ÚZEMNÍ PLÁN MĚSTA BRNA

Textová část Odůvodnění

Kapitola 18 Rozhodnutí o námitkách (včetně odůvodnění)

Svazek Nb56 *(bez osobních údajů)*

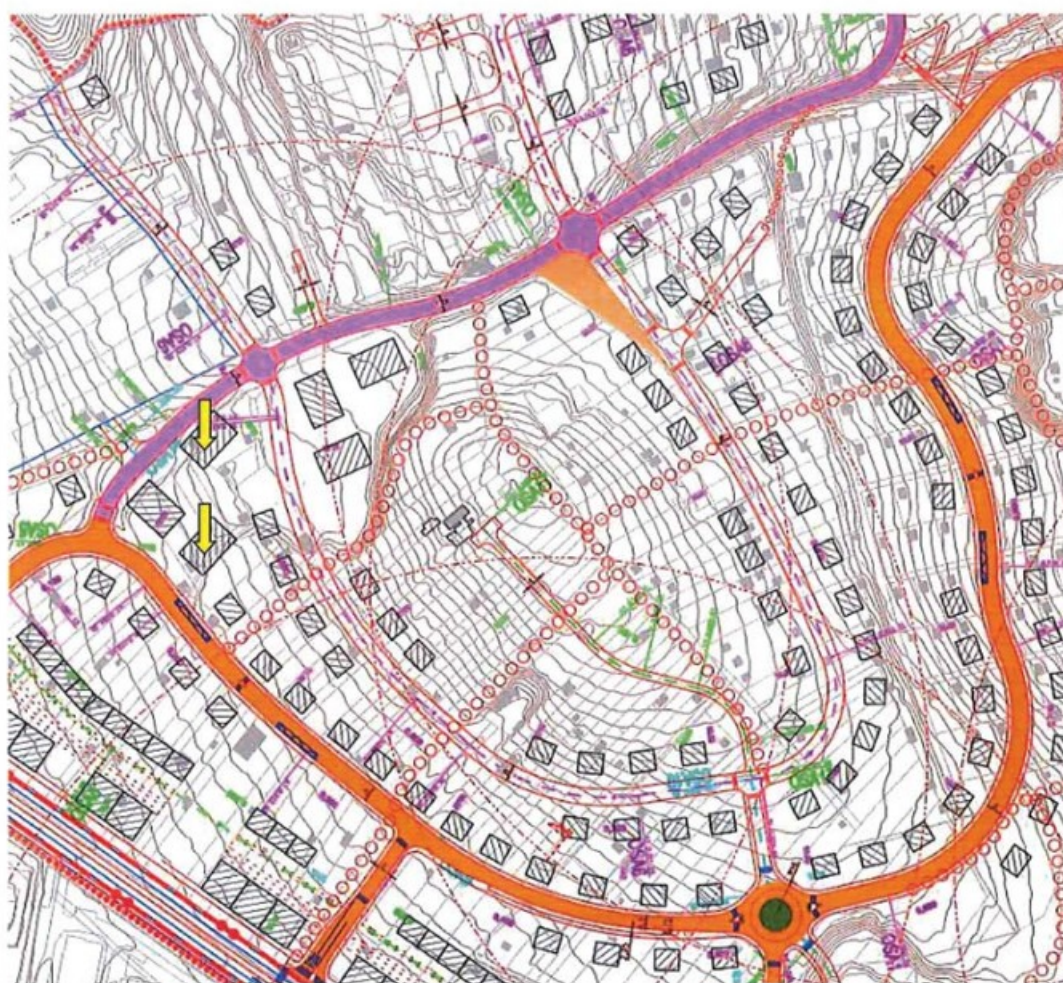
1 Na základě konceptu nového územního plánu : dáváme námítku a nesouhlas s aktuální klasifikací městské části na konci ulice Kejbaly a dáváme požadavek na klasifikaci území do kategorie BR2 – bytový dům, nebo ideálně až BR1.

2 Taktéž dáváme námítku a nesouhlas s výstavbou sociálního bydlení v dané lokalitě.

Námítka číslo 1 (zákres)

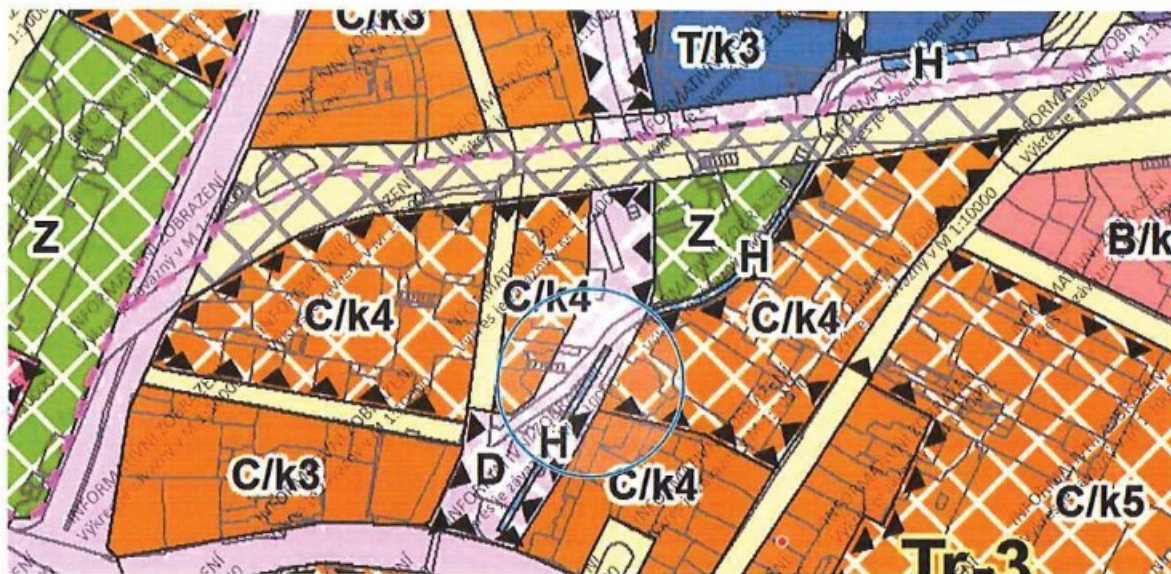
Nesouhlasím s vedením Nové městské třídy v místě dvora domu [redacted] ani v jeho bezprostřední blízkosti, a to z důvodu výrazného snížení komfortu bydlení v domě, nepříznivého vlivu na životní prostředí a zdraví obyvatel domu a snížení ceny nemovitosti. V případě stavby městské třídy v navrhované poloze by došlo k nahrazení odpočinkové zóny domu se zelení, stromy a v blízkosti potoka rušnou ulicí. V domě, resp. v jednotlivých bytech by pak došlo k razantnímu zvýšení prašnosti a intenzity hluku.

PŘÍLOHA K NÁMĚTCE - č.1

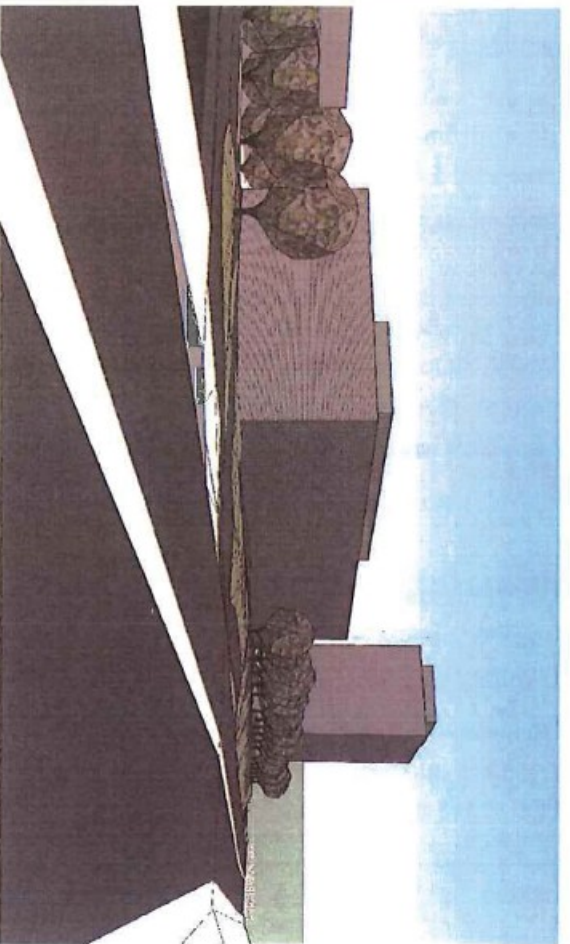
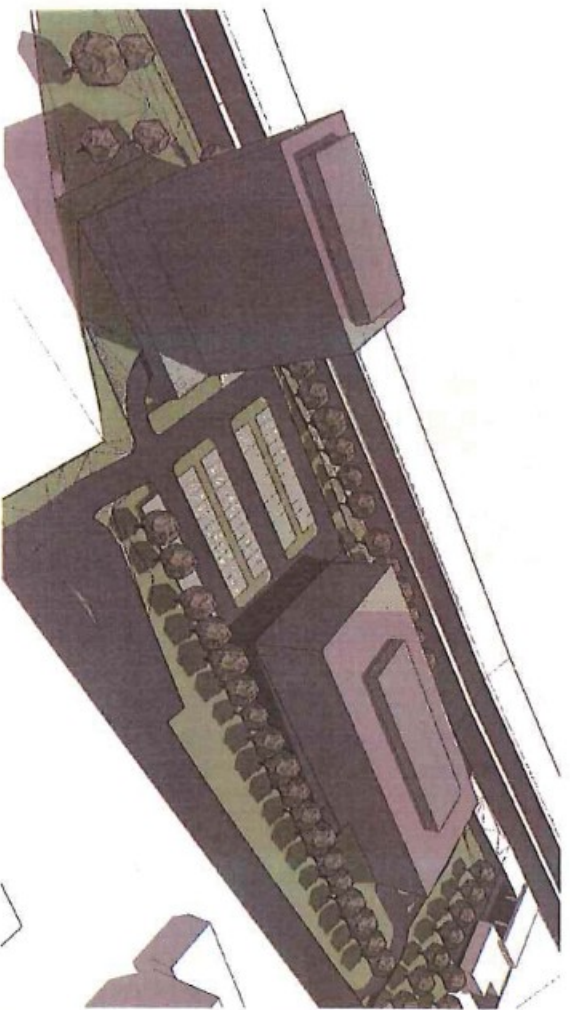
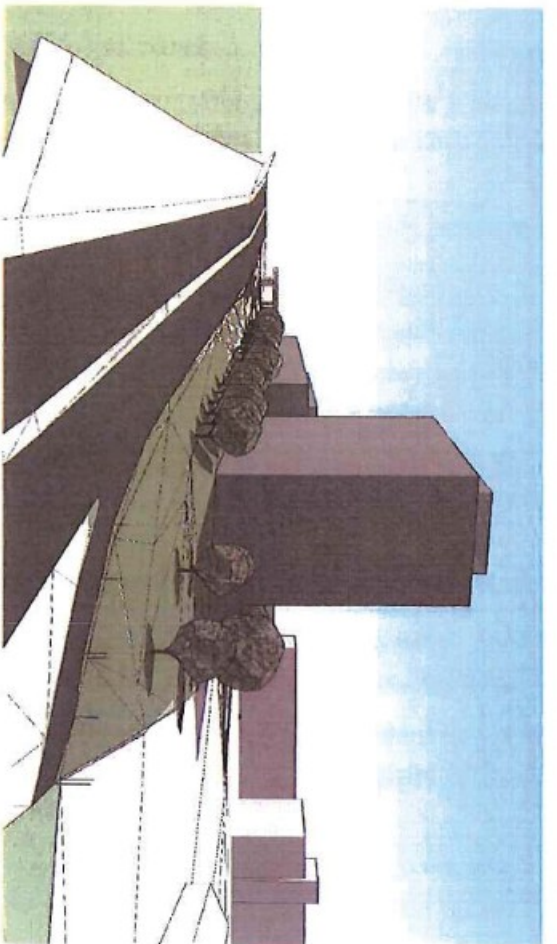
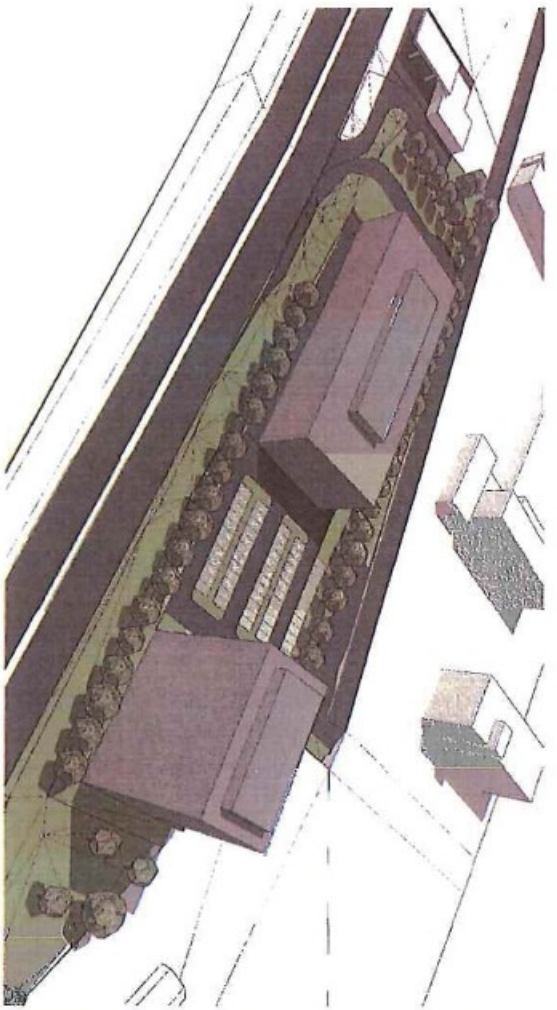
Výškový objekt v řešeném území Me-2 Hradecká příznivě doplní panorama zástavby na rozhraní městských částí Řečkovic, Medlánek a Králova Pole. Také vytvoří významný orientační bod na severním vstupu do města Brna. Výše uvedené zdůvodnění je patrné z příloh této námitky.

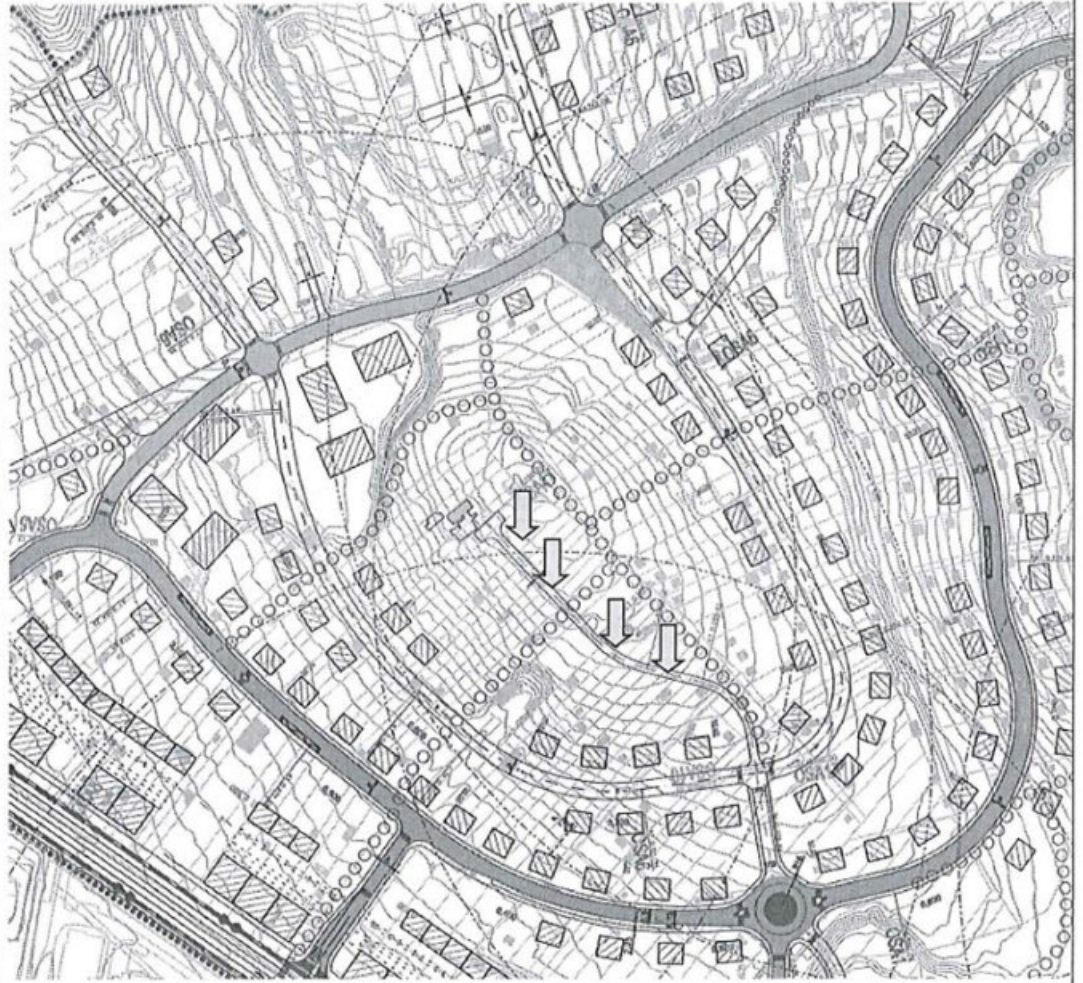
Na základě konceptu nového územního plánu : dávám námítku a nesouhlas s vedením předpokládaného návrhu komunikace – v horní části a to napříč soukromými parcelami počínaje 1452/1, skrz 1477,1479,1481,1482/1, dále skrz 1487,1488,1489/1. v bodu B.5 Dopravní infrastruktura - situace:

- Umístění navrhované komunikace nezohledňuje již probíhající zástavbu na daném území
- Studie nezohledňuje a ani nezobrazuje již vydaná územní rozhodnutí o umístění staveb v daném území
- Navrhovaná komunikace jde napříč existujícími stavbami
- Navrhovaná komunikace jde napříč soukromými parcelami
- Navrhovaná komunikace nezohledňuje majetkové poměry v dané oblasti a to soukromé vlastnictví parcel
- Majitelé dotknutých parcel nebyli právně informováni o navrhovaných změnách a požádáni o vyjádření a souhlas.

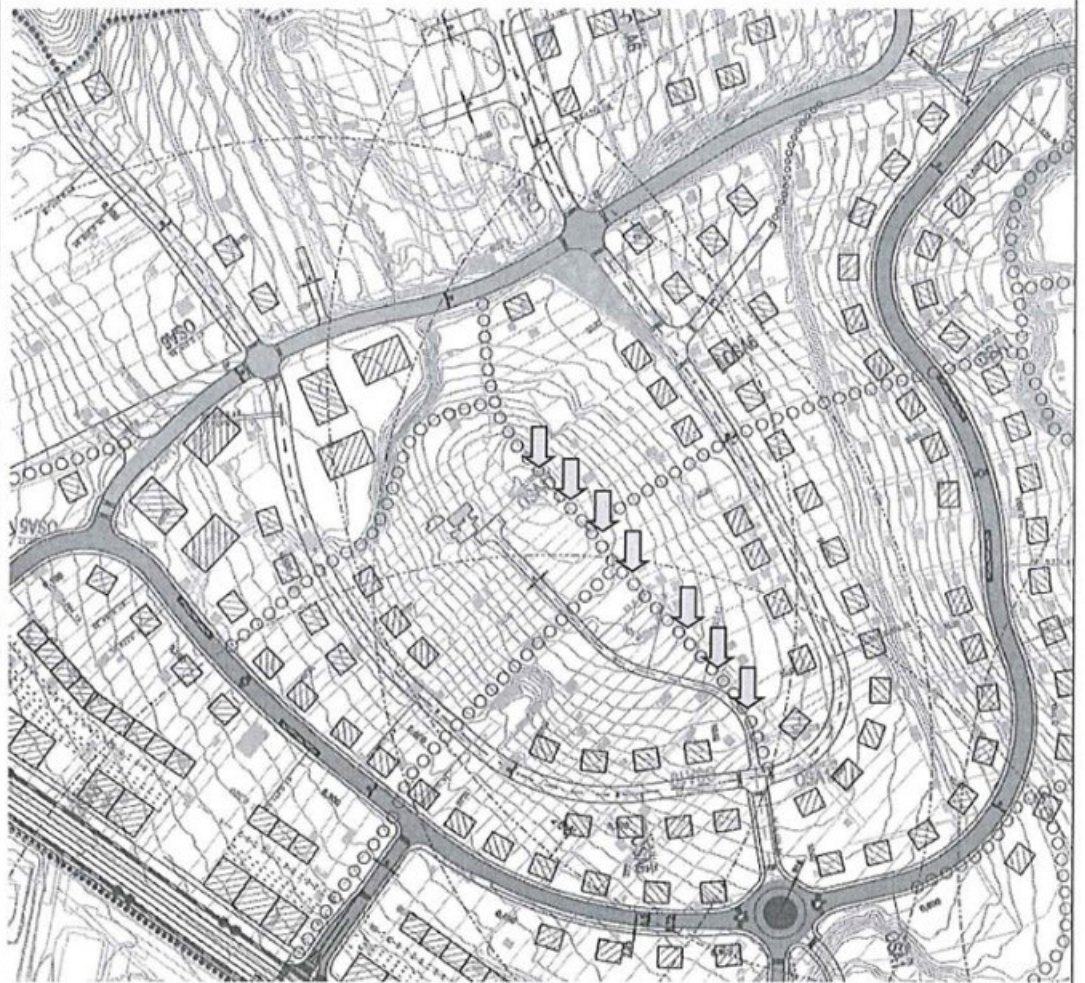
Na základě konceptu nového územního plánu : dávám námítku a nesouhlas s klasifikací komunikace na parcele 1451/3 jako hlavní pěší trasy. A žádám o reklasifikaci komunikace na parcele 1451/3 jako předpokládaný návrh dopravní obsluhy území , který bude zpřesněn v dalších stupních projektových prací a to v bodu B.5 Dopravní infrastruktura - situace:

- Studie nezohledňuje historicky zaužívanou komunikaci na parcele 1451/3 jakožto hlavní komunikace pro dopravní napojení částí území
- Klasifikací jakožto komunikace pro dopravní napojení by zůstala možnost jeho využití pro chodce – jak je tomu doteď.
- Klasifikace jako komunikace pro dopravní napojení nerespektuje právní vlastnictví parcel a možnosti jejich napojení na komunikace – jelikož horizontálně napájí jednotlivé parcely a to při zachování majetkovo - právních poměrů.
- Komunikace na parcele 1451/3 nezasahuje do soukromých parcel a ani parcely nerozděluje a nerozdrobuje.

Žádám o písemné vyjádření a reklasifikaci parcely 1451/3 na předpokládaný návrh dopravní obsluhy území , který bude zpřesněn v dalších stupních

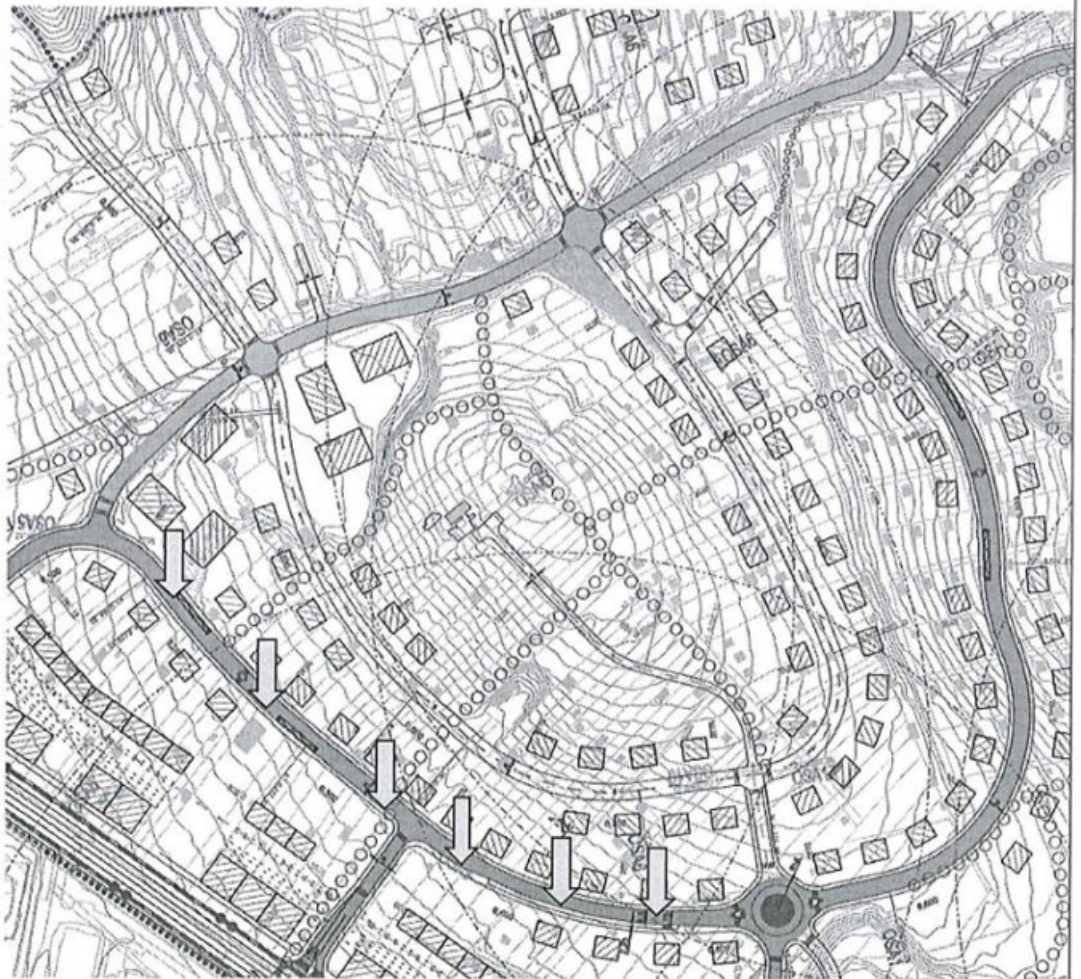
klasifikace v rozporu na zájmy obyvatel, chodců a cyklistů, jelikož zamezuje využití prostoru jako prostou na sociální interakci a pobyt lidí. A už vůbec tak nevytváří prostor na bezpečné hry a pohyb dětí z obytné části po této ulici.

- **Klasifikací ulice Kejbaly jinak než na “obytnou zónu” je přímo vytvořen prostor na interakci dítě a dopravní prostředek. Studie tak nezohledňuje práva dětí na bezpečný prostor na pohyb a hru v oblasti zástavby rodinných domů, kde děti tento prostor automaticky vyhodnocují jako bezpečný a vhodný pro pohyb a hru.**
- **Majitelé dotknutých parcel nebyli právně informováni o navrhovaných změnách a požádaný o vyjádření a souhlas.**

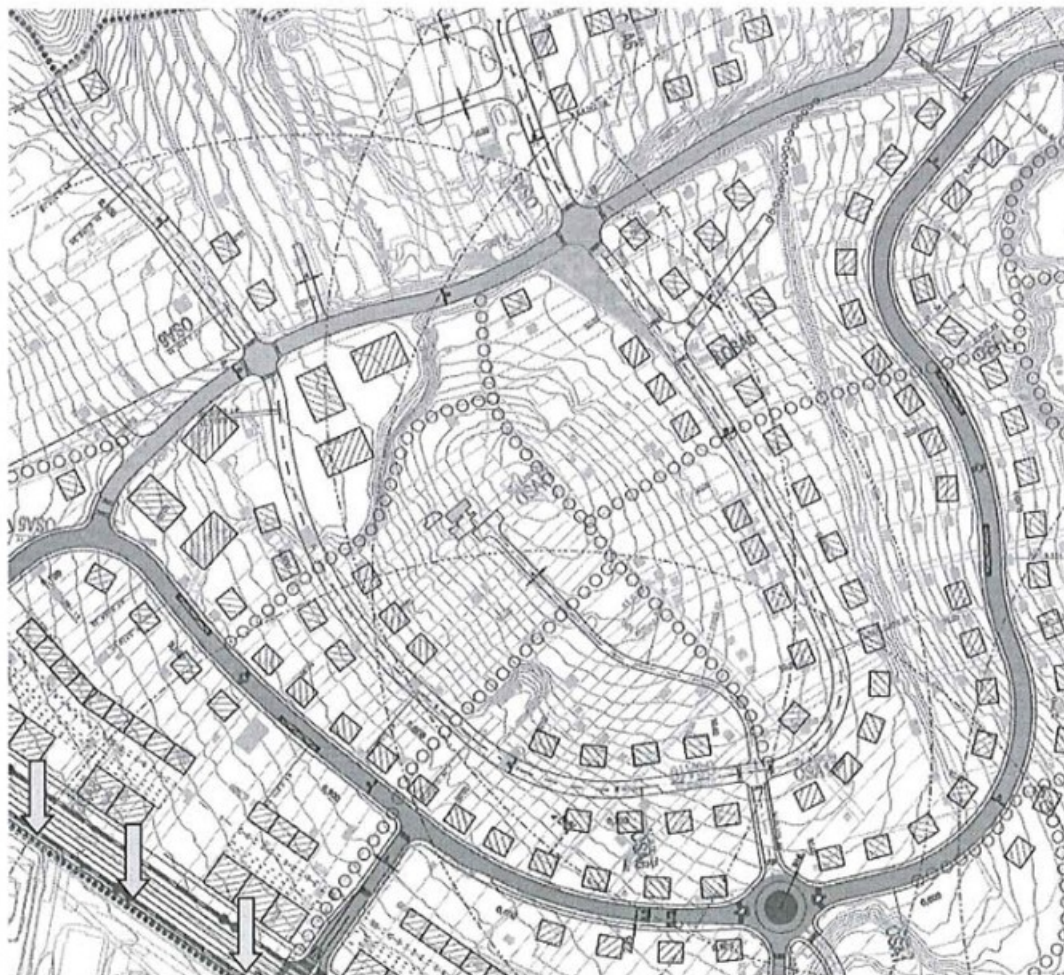
Na základě konceptu nového územního plánu : dáváme požadavku na klasifikaci ulice Kamenice jako „komunikace obslužné-páteřní“ a požadavku jejího napojení na kruhový objezd a to v bodu B.5 Dopravní infrastruktura - situace:

- klasifikace ulice Kamenice jako „obslužne-páteřní“ a její napojení na plánovaný kruhový objezd respektuje plánované využití lokality jakožto ředké zástavby rodinných domů a oblasti s výskytem dětí a tedy potřeby vytvoření „obytné zóny“.
- klasifikace ulice Kamenice jako „obslužne-páteřní“ a její napojení na plánovaný kruhový objezd umožňuje využití již existující zástavky na ulici Kamenice
- klasifikace ulice Kamenice jako „obslužne-páteřní“ a její napojení na plánovaný kruhový objezd respektuje historicky zaužívaný stav.
- paralelní umístění navrhované „obslužne-páteřní“ ulice Kamence voči ulici Kejbaly respektuje využití ulice Kejbaly jakožto obytné zóny.
- Studie nezohledňuje a ani nezobrazuje již vydaná územní rozhodnutí o umístění staveb v daném území a teda ani nezobrazuje aktuální stav – ředká zástavba a potřeby napojení ulice Kejbaly jako „obytné zóny“ na

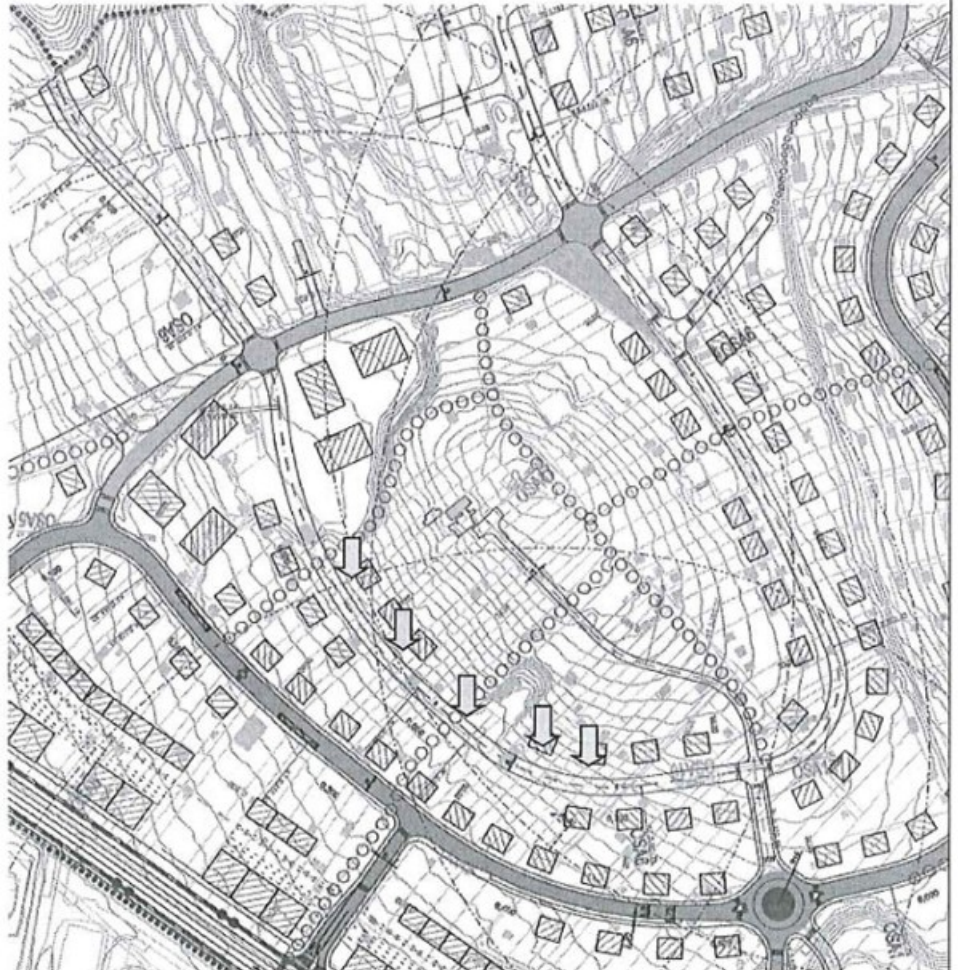
- Umístění navrhované komunikace nezohledňuje již probíhající zástavbu na daném území
- Studie nezohledňuje a ani nezobrazuje již vydaná územní rozhodnutí o umístění staveb v daném území
- Navrhovaná komunikace jde napříč existujícími stavbami
- Navrhovaná komunikace jde napříč soukromými parcelami bez souhlasu vlastníků
- Navrhovaná komunikace nezohledňuje majetkové poměry v dané oblasti a to soukromé vlastnictví parcel
- Majitelé dotknutých parcel nebyli právně informováni o navrhovaných změnách a požádaný o vyjádření a souhlas.

Žádám o písemné vyjádření a zrušení zmíněného předpokládaného návrhu komunikace, část Červený Kopec, Brno-Bohunice.
